改善箇所説明図

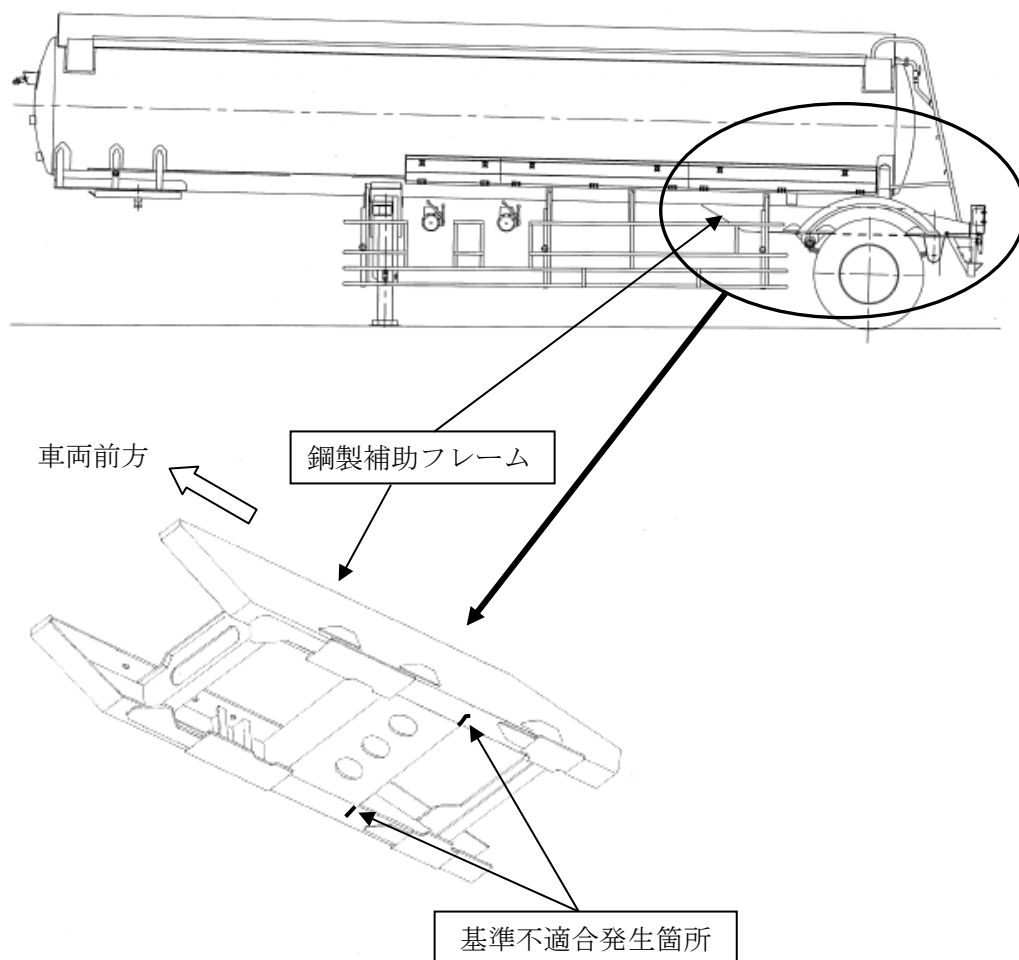
タンクセミトレーラにおいて、後軸の緩衝装置を取り付けている「鋼製補助フレーム」の強度が不足しているため、走行時の繰返し荷重によりフレームに亀裂が発生する場合がある。そのため、そのまま使用を続けると、最悪の場合、フレームが折損し、走行不能となるおそれがある。

改善の内容

全車両、鋼製補助フレームに補強材を取り付ける。
なお、フレームを点検し亀裂が発生している場合は補修する。
